堺市

中区役所便所改修工事ほか監理業務の設計図書の訂正について（通知）

工事名称：中区役所便所改修工事ほか監理業務

図面 A/031

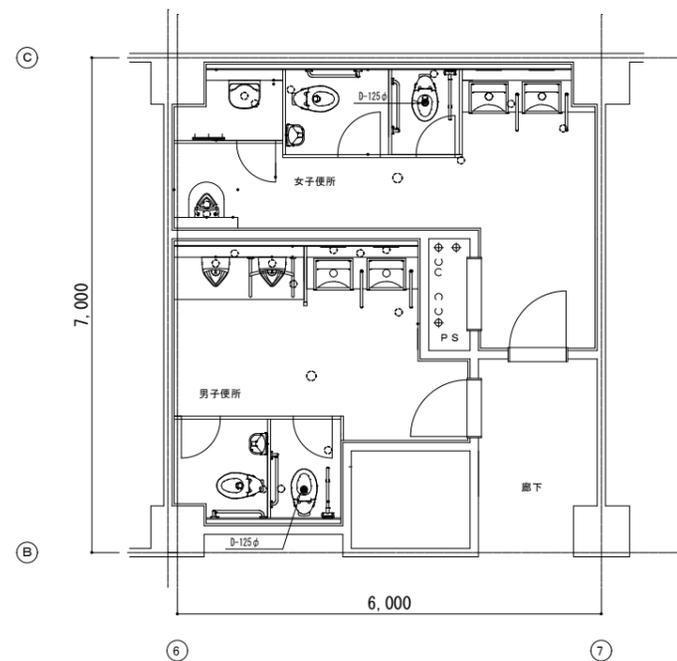
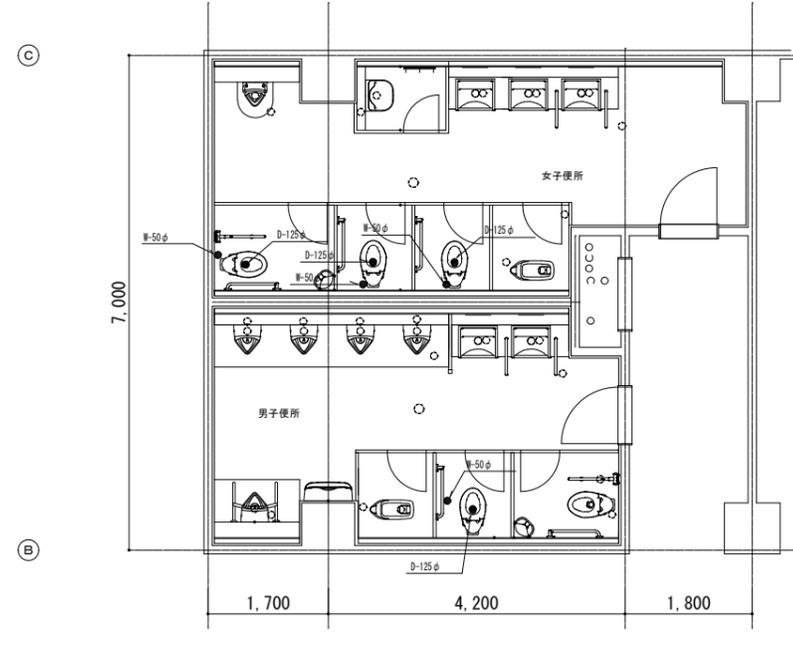
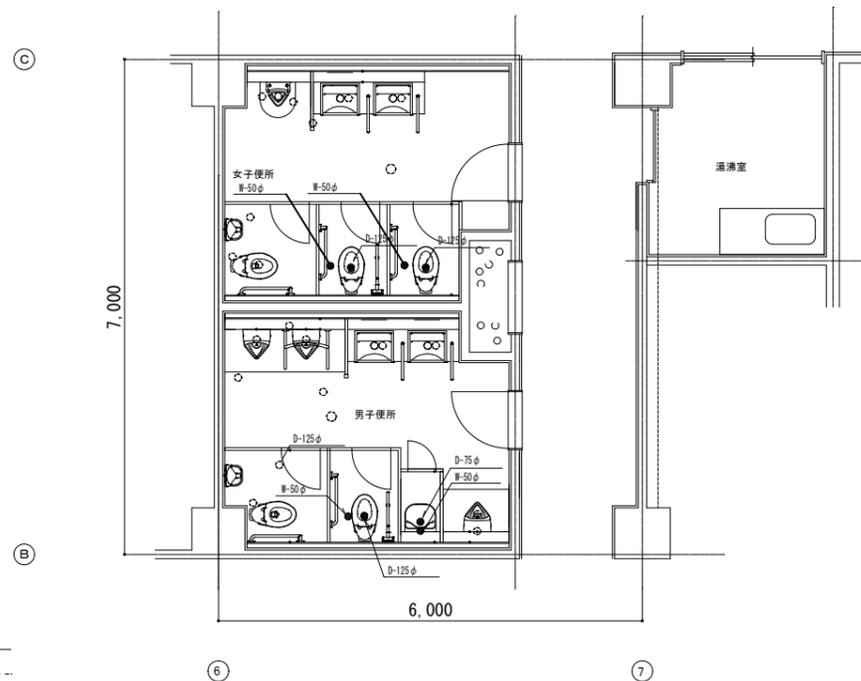
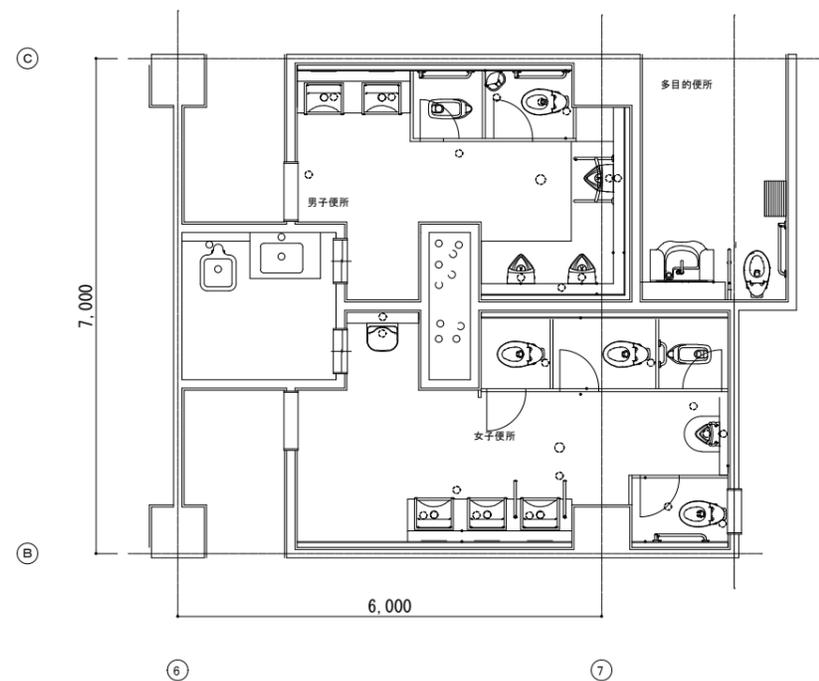
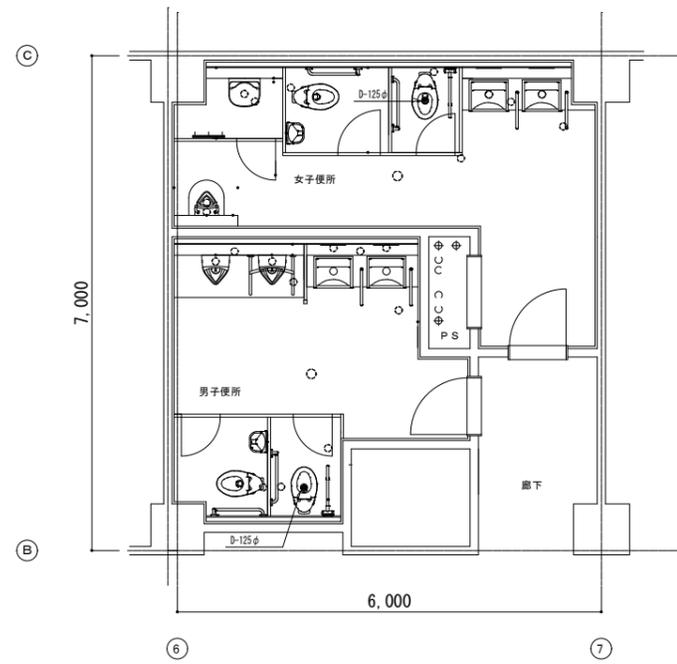
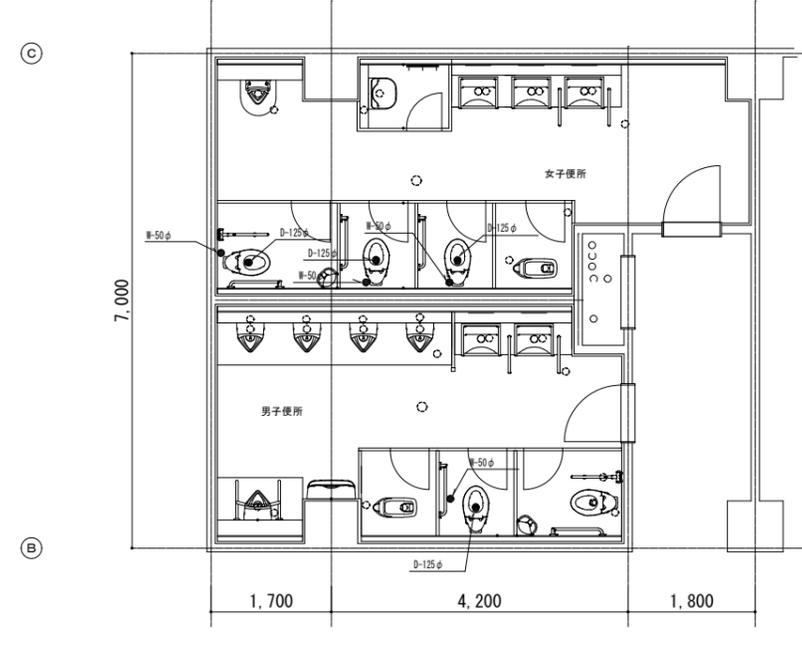
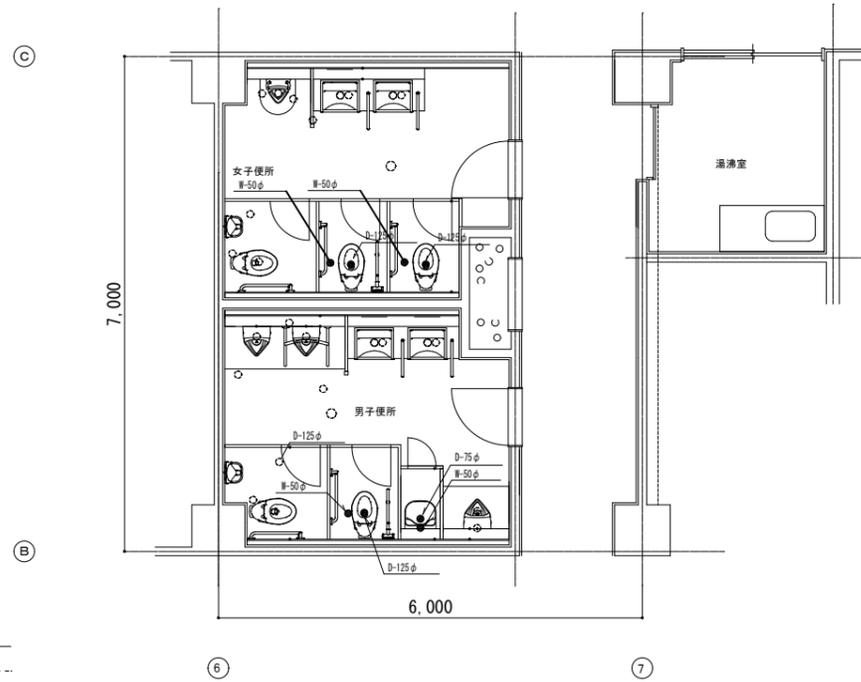
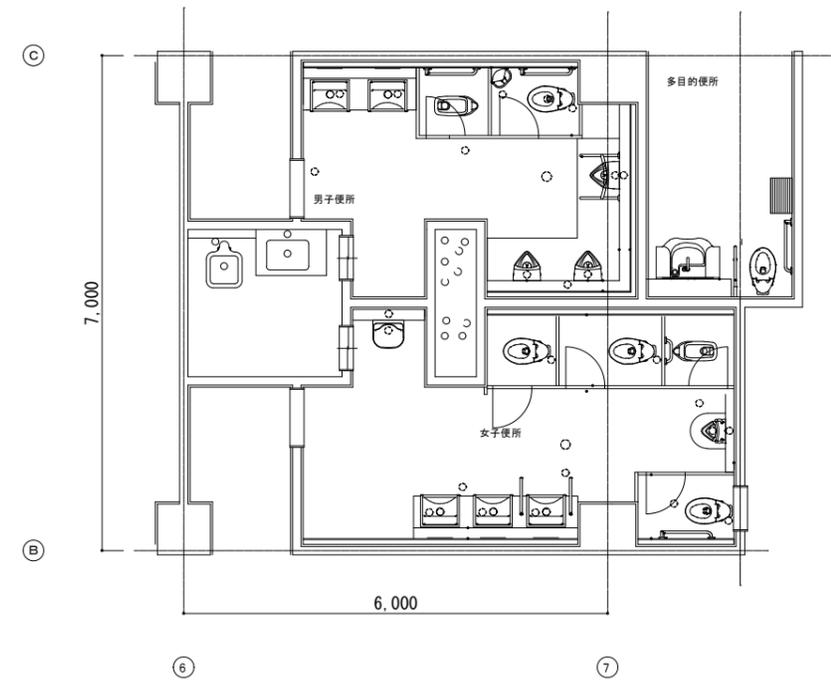
図面No.	図面名称	訂正箇所	誤	正	備考
A/031	床スリーブ位置図	注記	50Φ…8箇所 75Φ…1箇所 125Φ…10箇所	50Φ…12箇所 75Φ…2箇所 125Φ…14箇所	修正

- ・コンクリーのコーキングは、建築工事とする。
- 50φ …… 8箇所
- 75φ …… 1箇所
- 125φ …… 10箇所

- コンクリートコア抜きは、建築工事とする。
- 50φ …… 12箇所
- 75φ …… 2箇所
- 125φ …… 14箇所
